기 술 검 토 서

제 목 : 동홍천I/C 국도 접속부 기존사면 절취
최소화 방안 검토

강 원 건 설 사 업 소
춘천 ~ 동홍천기술자문단

기술검토건명	동홍천I/C 국도 접속부 기존사면 절취 최소화 방안 검토		
공 구	제4공구	검 토 구 분	도 로
검 토 기 간	2005. 7. 1. ~ 2005. 8. 29	검 토 자	오 관 식
		담 당 자	황 영 규, 오 성 민
근 거 공 문	춘천동홍천분소-606	회 신 공 문	용마(홍천) 제 2005 - 031 호

1) 설계 평면 및 종단면도

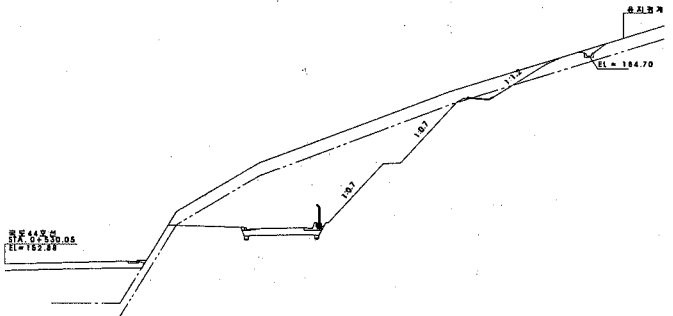
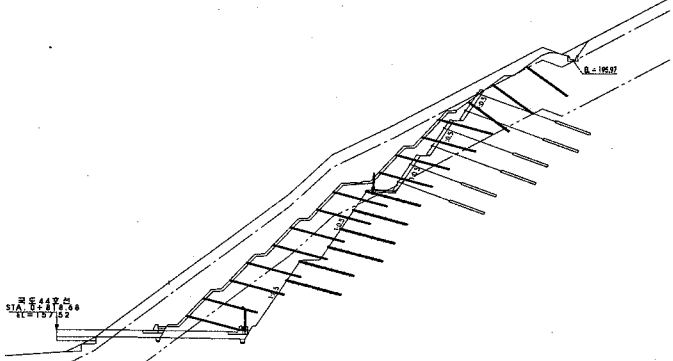
- RAMP-F 구간은 국도44호선 기존사면(H=40.0m)의 하부10m를 절취후 기존사면과 절취사면에 대하여 Rock Bolt 보강으로 설계되어 있으나, 사면보강작업을 위한 작업장비 접근이 불량하며, 작업공간 확보를 위한 가성토시 국도44호선의 교통용 우회도로 설치가 불가피하므로 기존 국도 절토사면을 현상태로 유지할 수 있는 방안이 필요함.
- 또한 연결로 일부구간(L=150m)에서 사면절취로 인하여 산림훼손이 발생하여 환경피해가 예상됨.

- RAMP-F 구간내 국도44호선 절토사면 추가절취구간은 3개소이며, 최대절취고는 35m로 사면 절취후 Rock Bolt 및 Earth Anchor로 사면 보강토록 설계되어 있으나, 기존 국도 사면 (최대높이 H=65m)이 계곡부와 사면이 연속적으로 형성되어 있어 사면절취작업을 위한 작업장 비 접근이 불량하며, 작업공간 확보를 위한 가성토시 국도44호선의 교통용 우회도로 설치가 불가피하므로 기존 국도 절토사면을 현상태로 유지할 수 있는 방안이 필요함.

- 대절토 사면 주요 횡단면도

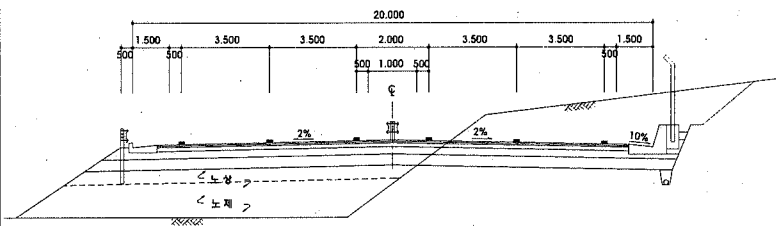
구 분	횡 단 면 도	비 고
RAMP-F STA.0+100		- 국도 기존사면 추가 절취 - 기존사면 저촉구간 Rock Bolt 보강 - 사면절취시 국도에 암파쇄 방호시설 설치 - 최대 추가절취고 H = 약 38m
RAMP-I STA. 0+080		- 국도 기존사면 추가 절취 - 기존사면 저촉구간 Rock Bolt 및 Earth Anchor 보강 - 비탈면 식생공법으로 텍솔, 자연표토공법 적용 - 사면절취시 국도에 암파쇄방호시설 설치 - 최대 추가절취고 H = 약 35m

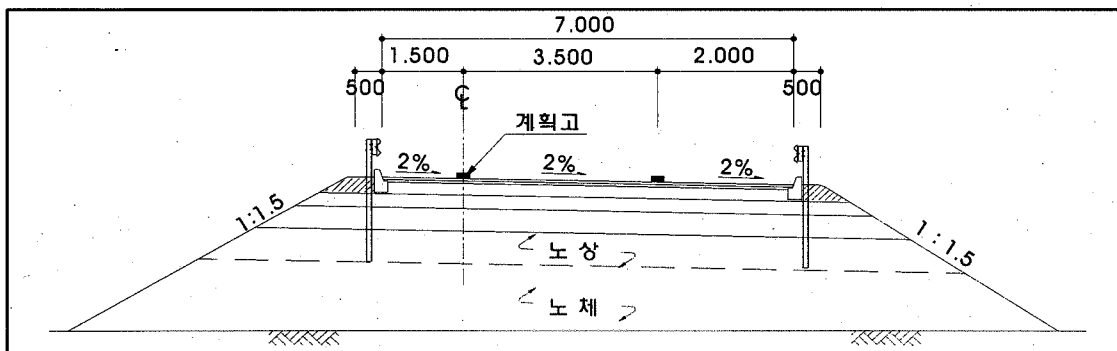
- 국도접속부 연결로는 국도 설계기준 적용
- 연결로 횡단 구성 조정
 - 차로폭(3.6m→3.5m) 및 길어깨폭(2.5m→2.0m) 축소 적용
- 설계속도 : 본 검토구간의 국도44호선 설계속도가 80km/hr이며 국도접속부 연결로는 40km/hr로 운영, 계획되어 있으므로 설계속도 변경 없이 현설계 적용하여 검토함.

- 본 검토구간의 연결로는 국도44호선에 접속되는 연결로이므로 국도본선의 차로 및 길어깨 폭과 동일하게 적용하여도 무방할 것으로 판단됨

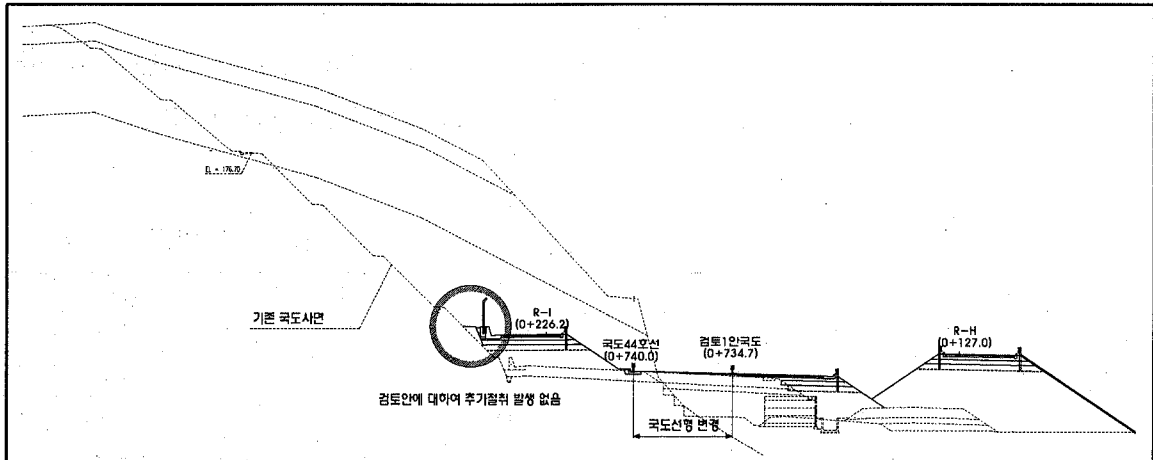
- 본 검토구간의 평면선형 검토는 설계기준에 부합되도록 검토하였으며, 대절토사면 추가 절취 억제와 국도44호선 성산1교를 활용하고 선형변경 구간을 최소화하도록 평면선형과 종단선형을 상호보완 하면서 수차례 반복 작업을 통하여 평면선형을 검토함.
- 또한 국도44호선, IP.2(R=500), IP.3(R=458.5)의 복곡선 구간을 단일 원곡선(R=453.0)으로 설치 검토하여 주행의 쾌적성을 확보할수 있도록 검토함.
- 대절토사면 절취 최소화방안 및 검토방향에 부합되는 평면선형 제원은 다음과 같음.
 - 평면선형 변경구간 : 국도44호선 STA. 0+120.5 ~ STA. 1+166.8 (L=1,046.3m)
 - 기존 국도44호선과 검토안과의 최대 이격거리 : L = 9.77m
 - 평면선형 변경에 따른 국도44호선 연장 변화 : L = 6.8m(감)
 - 평면선형 검토안 제원
